CANNES

Plan
Local
d'Urbanisme

Modification n°2 APPROUVEE LE 28 NOVEMBRE 2022

1. G. RAPPORT DE PRESENTATION

Proposition de modification (extraits de plan de zonage / plan des hauteurs)

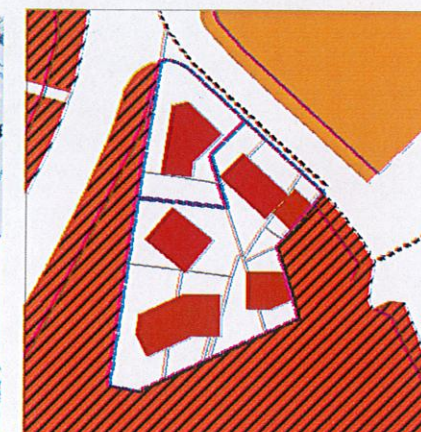
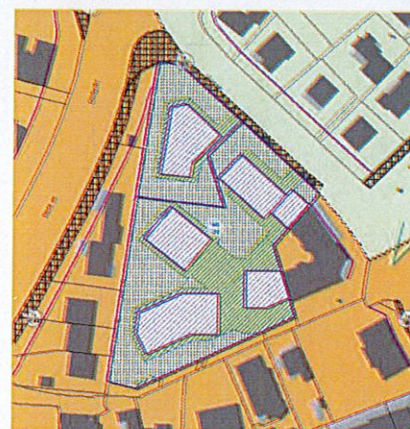
Ce zonage ne permet pas l'édification d'un projet adapté aux caractéristiques du quartier, principalement constitué de pavillons et d'immeubles ceints d'espaces plantés qui participent à la qualité paysagère des espaces tant privés que publics. Par ailleurs, l'immeuble existant à l'angle sud-est de l'îlot présente deux hauts pignons borgnes inesthétiques contre lesquels il est souhaitable d'édifier une terminaison bâtie de façades animées et vivantes.

Enfin, les hauteurs limitées à 12m + attique méritent d'être ajustées de sorte qu'elles répondent plus finement à l'équilibre de volumétrie générale et de constructibilité. En conséquence, il y a lieu d'inscrire un plan de masses qui définisse un projet d'ensemble cohérent, en harmonie avec son contexte urbain et assurant une qualité paysagère respectueuse du confort tant des riverains que des futurs habitants. Ce projet devra contenir 30% de logements sociaux.

- inscrire le nouveau plan de masses ci-contre sur le plan de zonage réglementaire, en intégrant les polygones constructibles, les espaces verts protégés et paysagers à créer,
- actualiser le tableau des servitudes de mixité sociale,
- actualiser la carte des hauteurs,

- créer et ajouter la fiche descriptive au livret des plans de masses du règlement. P.L.U. approuvé le 18 novembre 2019 et modifié le 19 juillet 2021 (extraits plan de zonage / plan des hauteurs)

Proposition de modification (extraits de plan de zonage / plan des hauteurs)

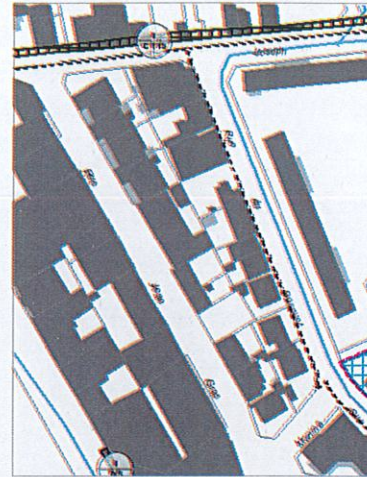
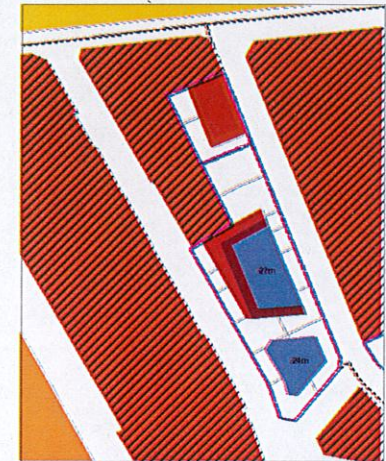
L'obligation d'implanter le bâti à l'alignement sur une profondeur autorisée de 16m implique un remplissage complet de l'îlot. Or l'étréouissement du tènement comme des voies et la densité environnante, rendent souhaitable de privilégier une constructibilité plus mesurée et ponctuellement en retrait de l'alignement, afin d'assurer tant le confort d'habitat des futurs résidents que la qualité paysagère des espaces publics et des riverains. Par ailleurs, la hauteur actuellement limitée à 9m + attique ne permet pas d'assurer une intégration harmonieuse avec le voisinage principalement constitué d'immeubles s'élevant jusqu'à 18m et parfois 21m. En conséquence, il y a lieu d'inscrire un plan de masses composé de deux ensembles (suivant le portage foncier opérationnel établi) qui permette de définir précisément les contours optimisés d'un futur projet d'ensemble mieux proportionné, économiquement viable et respectueux du contexte urbain et de ses habitants. Ces projets sont conformes à la zone B2 du P.P.R.I. approuvé le 15 octobre 2021 qui n'impose pas de limitation d'emprise au sol.

- inscrire le nouveau plan de masses ci-contre sur le plan de zonage réglementaire, en intégrant les polygones constructibles, les espaces verts protégés et paysagers à créer,
- actualiser le tableau des servitudes de mixité sociale,
- actualiser la carte des hauteurs,
- créer et ajouter la fiche descriptive au livret des plans de masses du règlement.

Proposition de modification

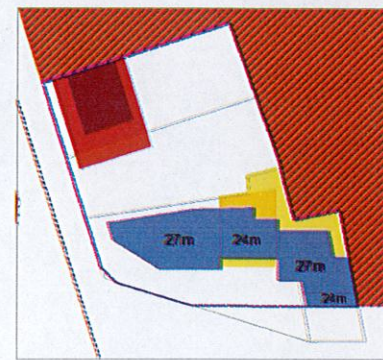
En vue de permettre la réalisation d'une opération de logements répondant aux besoins du secteur grâce au renouvellement urbain de ce site, il est nécessaire de modifier le plan de masses actuel afin d'en maintenir les droits à construire tout en assurant l'optimisation de la perméabilité du sol et la parfaite intégration urbaine.

Enfin, ce plan de masse présente à la fois des bâtiments dont certains balcons surplombent le domaine public et d'autres le domaine privé. Afin de respecter l'harmonie architecturale du bâtiment, il est nécessaire d'adapter la règle de la profondeur des balcons surplombant le domaine public (maximum 0,8 mètre), tout en évitant d'occasionner des nuisances aux immeubles riverains.

- ajuster le plan de masses suivant le plan descriptif ci-contre, en adaptant les polygones constructibles, l'espace vert de pleine terre et l'espace vert paysager à créer,
- actualiser la carte des hauteurs en cohérence avec le plan de masses proposé,
- actualiser la fiche descriptive du livret des plans de masses du règlement,
- indiquer dans la fiche descriptive du plan de masse « et leur profondeur surplombant le domaine public peut être supérieure ou égale 0,80 mètre sous réserve d'une parfaite intégration urbaine et sans occasionner de nuisances aux immeubles riverains. »

Proposition de modification (extraits de plan de zonage / plan des hauteurs)

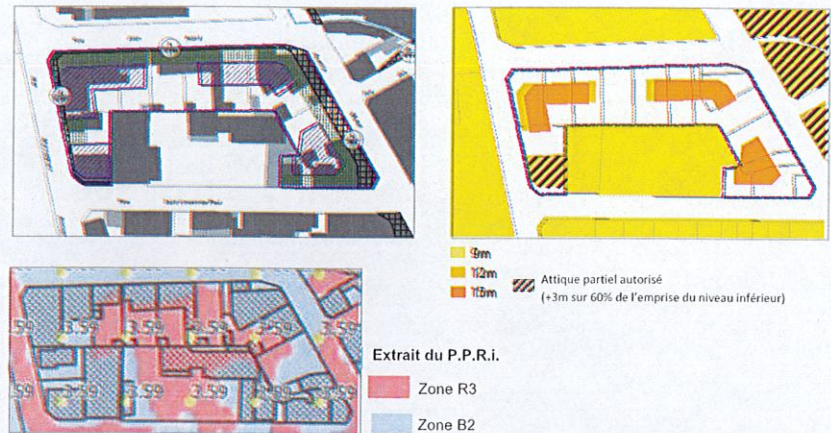
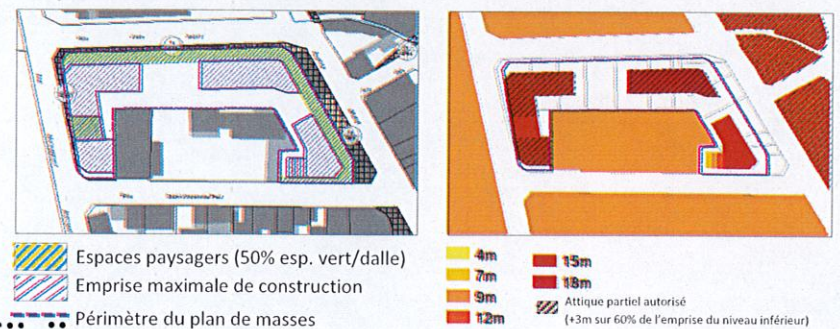
En vue de permettre la réalisation d'une opération de logements répondant aux besoins grâce au renouvellement urbain souhaitable de cet îlot, il est nécessaire de modifier le plan de masses actuel afin d'en étendre les droits à construire.

Dans cet objectif, un approfondissement de l'analyse du site démontre que, sans compromettre ni le respect des règles du P.P.R.i., ni la qualité du paysage urbain d'ensemble présentant notamment des continuités bâties importantes et des hauteurs jusqu'à 21m, il est possible d'ajouter ponctuellement un étage supplémentaire à 18m et 21m, et d'augmenter partiellement les emprises au sol en zone B2 du P.P.R.I. approuvé le 15 octobre 2021.

- ajuster le plan de masses concerné suivant le plan descriptif ci-contre, en intégrant les polygones constructibles et les espaces verts paysagers à créer,
- actualiser la carte des hauteurs en cohérence avec le plan de masses proposé,
- actualiser le tableau des servitudes de mixité sociale,
- actualiser la fiche descriptive du livret des plans de masses du règlement.

Proposition de modification (extraits de plan de zonage / plan des hauteurs)

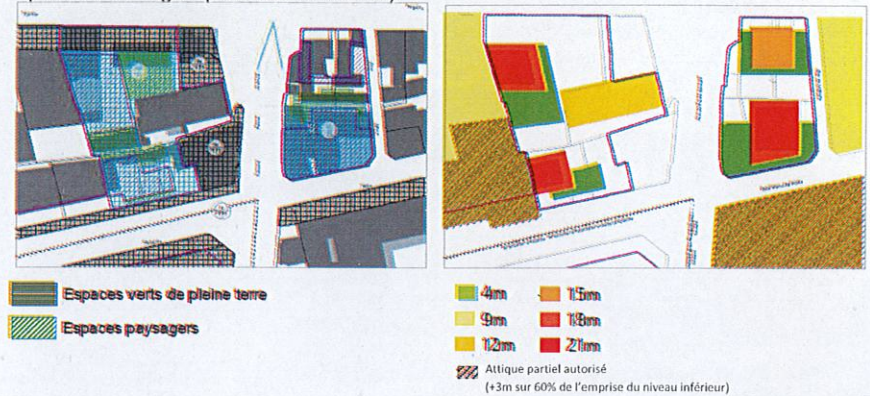
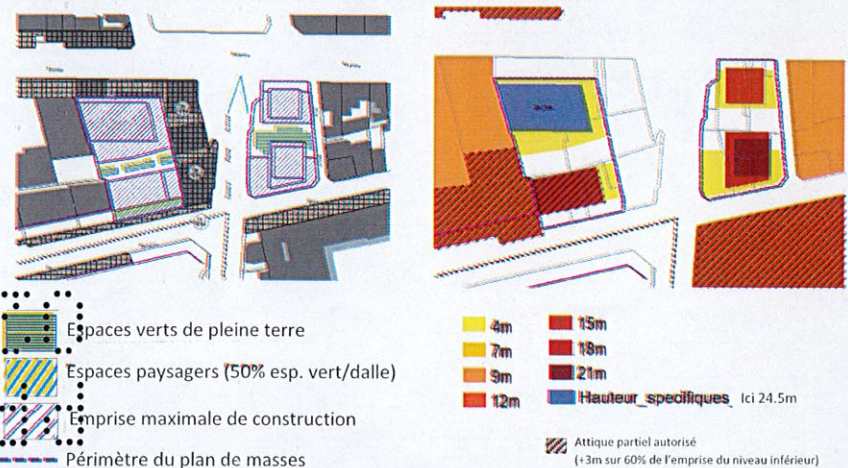
Ce plan de masse nécessite une transformation du fait d'éléments complémentaires survenus ultérieurement à son élaboration. En effet, l'étude d'un projet plus approfondi du secteur à l'ouest de l'avenue Pierre Séward a mis en exergue de nouvelles problématiques liées à la nécessaire revalorisation de cet espace stratégique de requalification urbaine du cœur de la Bocca : d'une part l'immeuble existant s'est avéré présenter une qualité architecturale de moindre importance, d'autre part l'offre de logements présente en l'état une capacité trop faible au regard tant de la demande sur ce secteur central que de l'équilibre financier d'opération.

En conséquence, il y a lieu d'optimiser la capacité constructive de ce tènement par la suppression de l'immeuble existant et la reconfiguration des volumétries du plan de masses, tout en étant conforme au P.P.R.I. en vigueur et en répondant à l'objectif d'intégration urbaine harmonieuse, identitaire, et au bénéfice de la valorisation d'un lien fort entre ce cœur de quartier et la mer.

Par ailleurs, la hauteur du bâtiment situé au nord-ouest du plan de masse est modifiée à 24,5 m contre 21m avec attique auparavant. Cette hauteur correspond à celle du bâtiment existant sur lequel le projet s'appuie pour habiller le pignon aveugle. Pour accroître la qualité architecturale de ce bâtiment, le polygone encadrant sa partie étagée est décalé vers le sud pour mieux s'insérer contre le bâtiment à l'ouest.

- ajuster le plan de masses concerné suivant le plan descriptif ci-contre, en intégrant les polygones constructibles, les espaces verts de pleine terre et paysagers,
- actualiser la carte des hauteurs en cohérence avec le plan de masses proposé,
- actualiser le tableau des servitudes de mixité sociale,
- actualiser la fiche descriptive du livret des plans de masses du règlement,
- actualiser la liste des emplacements réservés

Proposition de modification (extraits de plan de zonage / plan des hauteurs)

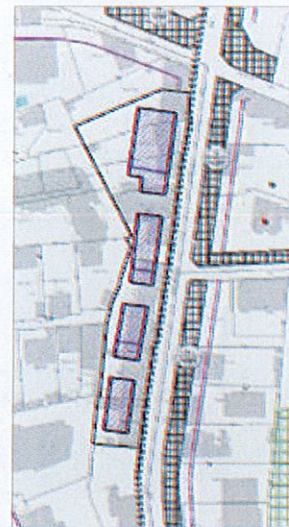
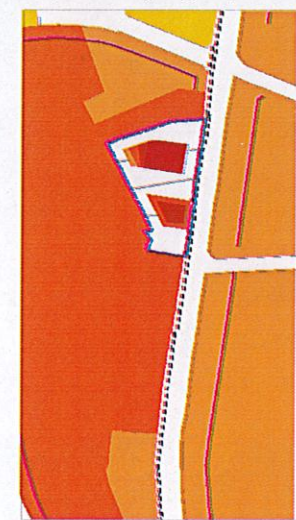
Ce plan de masses nécessite une transformation du fait d'éléments complémentaires survenus ultérieurement à son élaboration. En effet, l'étude d'un projet plus approfondi du secteur a révélé que :

En conséquence, il y a lieu de remplacer le plan de masses actuel par un nouveau plan de masses localisé exclusivement sur les parcelles DE 19, 20, 21 et 22.

En outre, la réduction du périmètre du plan de masse existant implique de prolonger la hauteur maximale de 12 mètres pour les projets de constructions sur l'ensemble du site hors plan de masse.

- remplacer le plan de masses actuel par le plan descriptif ci-contre, en intégrant les polygones constructibles, les espaces verts protégés et paysagers,
- actualiser la carte des hauteurs en cohérence avec le plan de masses proposé,
- actualiser la fiche descriptive du livret des plans de masses du règlement.

Proposition de modification (extraits de plan de zonage / plan des hauteurs)

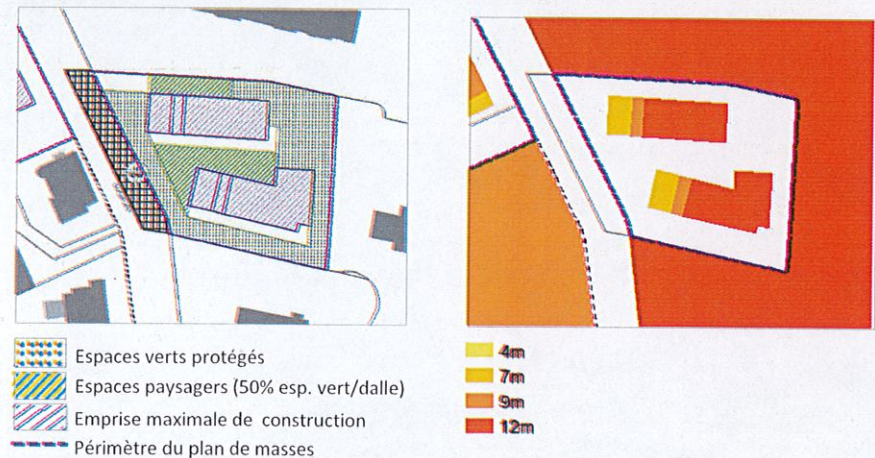
Ce plan de masses nécessite une transformation du fait d'éléments complémentaires survenus ultérieurement à son élaboration. En effet, l'étude d'un projet plus approfondi a révélé la difficulté de réaliser une opération viable au regard de la complexité des volumes et de la faible emprise au sol.

- ajuster le plan de masses concerné suivant le plan descriptif ci-contre, en intégrant les polygones constructibles, les espaces verts protégés et paysagers,
- actualiser la carte des hauteurs en cohérence avec le plan de masses proposé,
- actualiser la fiche descriptive du livret des plans de masses du règlement.

Proposition de modification (extrait de plan de zonage)

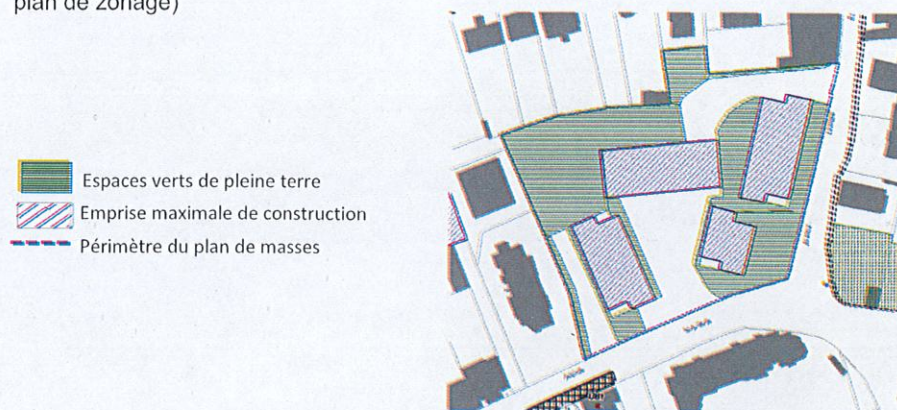
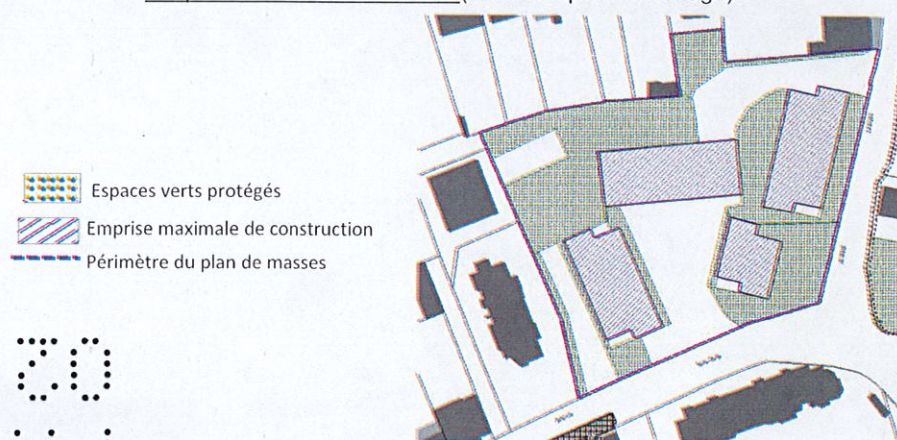
Pour le plan de masse sis rues Isola Bella/Léandre Sardou, les prescriptions en espace vert de pleine terre entourant les bâtiments rendent irréaliste l'opération. Ces espaces sont alors à convertir en espaces verts protégés ou à créer qui permettent les accès piétons aux bâtiments, la réalisation d'un parking en sous-sol, de voies pompiers, ... De plus, la superposition de la trame des espaces verts de pleine terre sur le bâtiment existant au nord-ouest du plan de masse ne permet pas sa conservation. Le détourner du liseré d'espaces verts doit permettre sa réhabilitation ce qui est favorable à la production de logements et au bilan carbone de cette opération.

- ajuster le plan de masse sis rues Isola Bella/Léandre Sardou suivant le plan descriptif ci-contre, en intégrant les polygones constructibles, les espaces verts protégés ou à créer,
- actualiser le plan de zonage en cohérence avec ce plan de masses révisé,
- actualiser la fiche descriptive de ce plan de masse au sein du règlement.

Proposition de modification

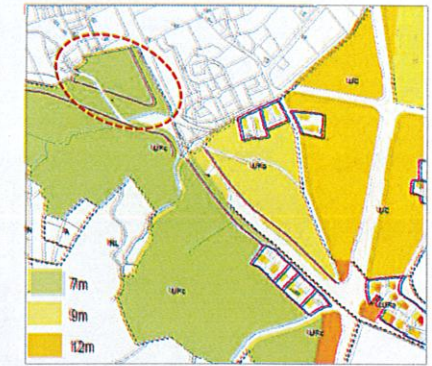
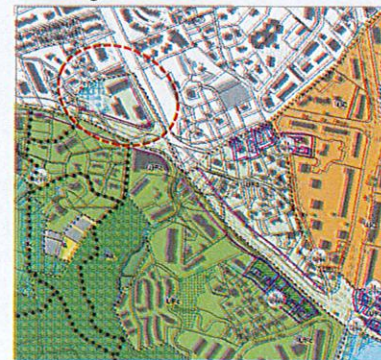
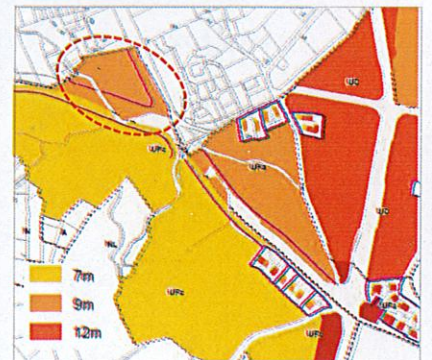
En conséquence, il y a lieu de modifier le zonage de cet îlot en l'intégrant dans la zone UFa qui est la zone la plus proche, avec des caractéristiques urbaines similaires et cohérentes avec l'environnement urbain. Le programme pourra bénéficier de la majoration de 3 mètres supplémentaires de hauteur pour les constructions comprenant au moins 60% de logements locatifs sociaux.

- modifier le plan de zonage réglementaire,
- actualiser la carte des hauteurs.

Proposition de modification

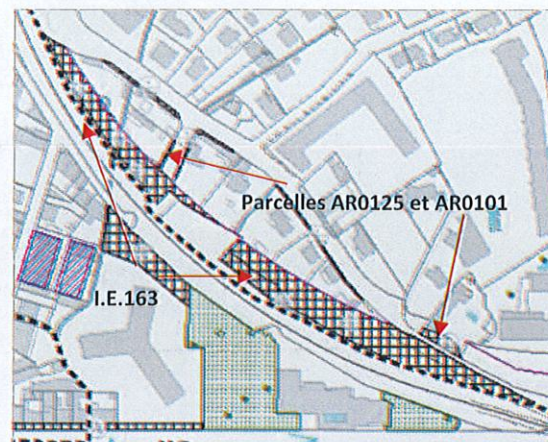
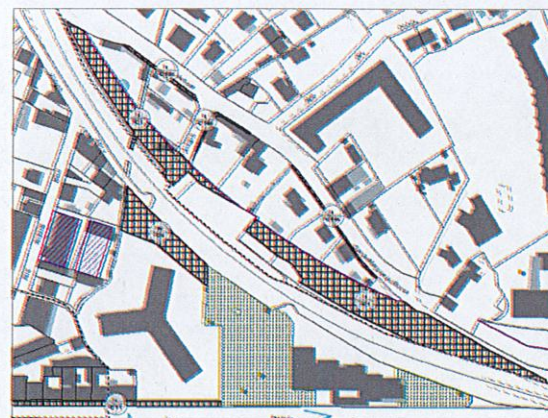
Sur la parcelle AR 0101, l'emplacement réservé I.C.1 a fait l'objet d'une mise en demeure d'acquérir non suivie d'effet. En conséquence, il y a lieu de supprimer cet emplacement réservé d'une surface approximative de 145 m² sur la parcelle AR 101. L'emplacement réservé I.C.1 aura alors une surface approximative de 28 710 m².

En qualité de bénéficiaire de l'emplacement réservé I.C.163, la SNCF Immobilier, par courrier en date du 4 juin 2021, a demandé à la Ville de Cannes sa suppression intégrale. En conséquence, cet emplacement réservé est supprimé.

- L'actualisation de la liste des emplacements réservés comme évoqué supra,
- L'actualisation correspondante du plan de zonage.

Proposition de modification

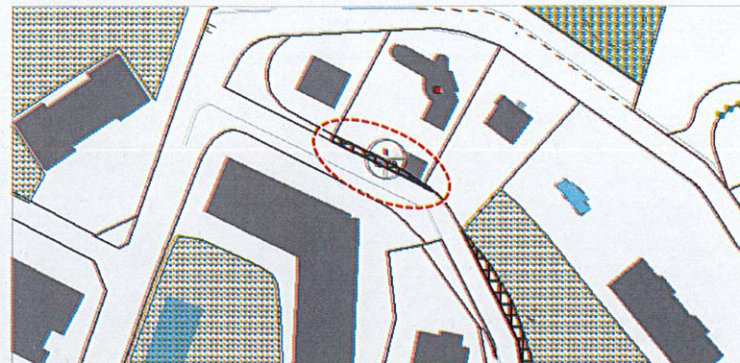
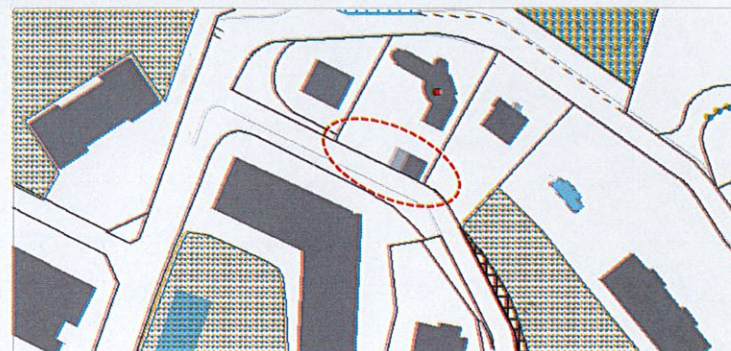
Au droit des parcelles CW 002 et 182, l'emplacement réservé I.C.29 ne représente aucun enjeu immédiat ni majeur pour la collectivité et l'élargissement de voirie n'est ni prévu ni nécessaire. En conséquence, il y a lieu de supprimer cet emplacement réservé au droit des parcelles CW 002 et 182 et de le réduire d'une surface approximative de 52 m². L'emplacement réservé I.C.29 aura alors une surface approximative de 390 m².

- la suppression de l'emplacement réservé I.C.29 au droit des parcelles CW 002 et 182 dans le plan de zonage,
- l'actualisation de la surface approximative de l'emplacement réservé I.C.29 dans la liste des emplacements réservés (390 m² au lieu de 442 m² initialement).

Proposition de modification (extrait de la légende de la carte des hauteurs)

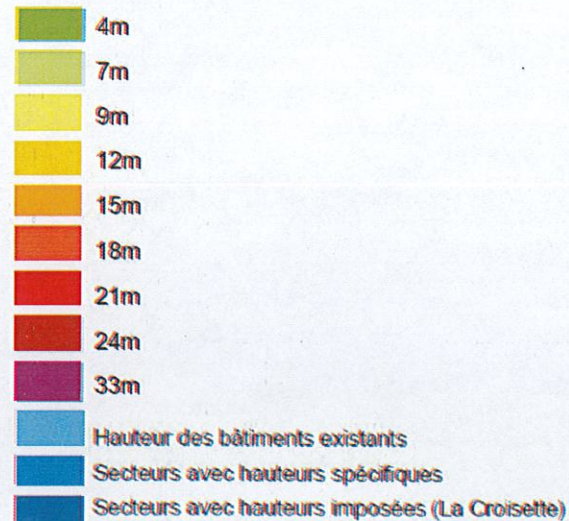
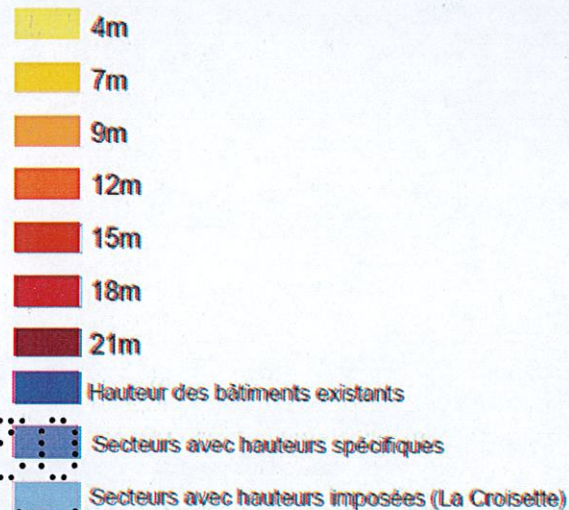
- Les deux verts sont incohérents avec la gamme des rouges et prêtent à confusion avec les espaces verts de la carte générale du P.L.U.
- La présence des hauteurs de 24m et 33m est exceptionnelle sur le territoire. Elles peuvent donc être supprimées de la liste générale et identifiées par une hauteur spécifique.
- Les sept hauteurs maximales restantes permettent de déterminer un contraste de dégradés plus cohérent et lisible.
- La nuance sombre du bleu des hauteurs imposées et spécifiques complique la lisibilité de l'indication chiffrée. Leur éclaircissement permettra une écriture et une lecture plus aisées.

En conséquence, il y a lieu de revoir la carte des hauteurs suivant la légende proposée.

- Modifier la palette de couleurs de la carte des hauteurs afin d'en clarifier la lecture.
- Mettre à jour les extraits de carte des hauteurs de chaque fiche de plans de masses.

Proposition de modification

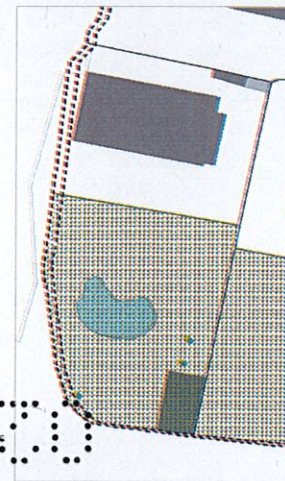
La localisation des deux pins parasols doit être actualisée pour correspondre à la réalité du terrain (erreurs matérielles). Au regard des caractéristiques constatées du troisième pin parasol existant, il y a lieu de le classer également en arbre remarquable en application de l'article L.151-23 du code de l'urbanisme.

Les modifications consistent à actualiser la carte de zonage réglementaire par la correction des deux erreurs matérielles et l'ajout du troisième arbre remarquable de la parcelle CV 0246.

Proposition de modification

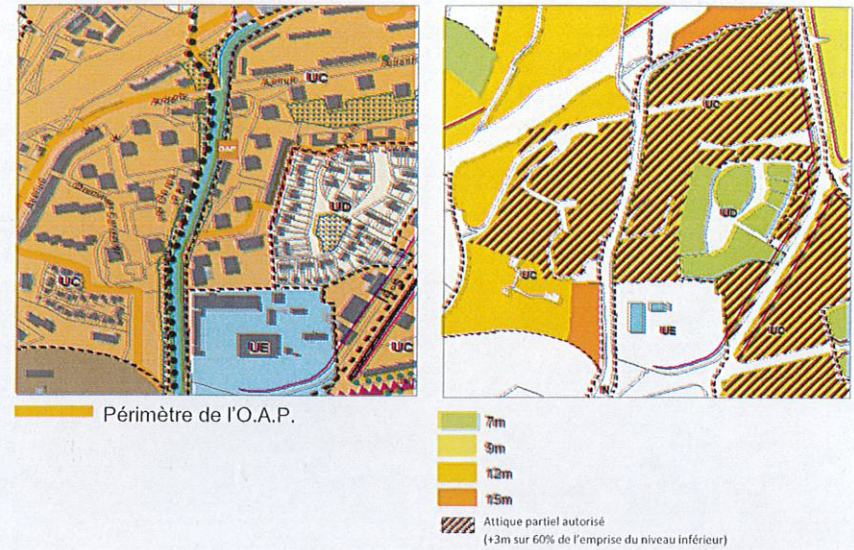
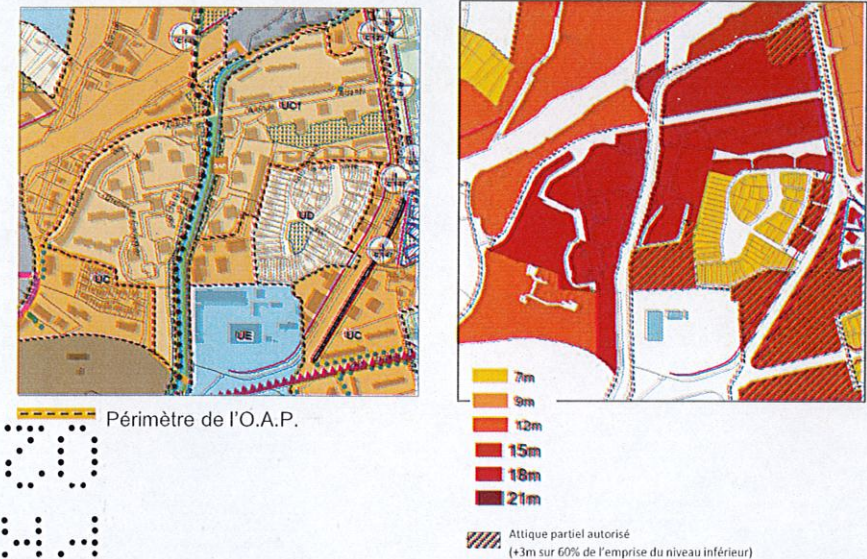
La présente modification du P.L.U. crée un sous-zonage UCf correspondant au renouvellement urbain du quartier de La Frayère, traduit par l'O.A.P. éponyme. Dans ce secteur les bâtiments existants ont une hauteur de 21 m. Afin d'être en cohérence avec le bâti environnant, il est nécessaire d'augmenter la hauteur maximale des bâtiments à 18 m ; en sachant que les règles de majoration des hauteurs figurant dans les dispositions générales du règlement du P.L.U. donnent la possibilité d'un étage supplémentaire.

De plus, la carte des hauteurs est modifiée pour que l'ensemble du secteur hors voirie publique soit couvert par une prescription de hauteur maximale.
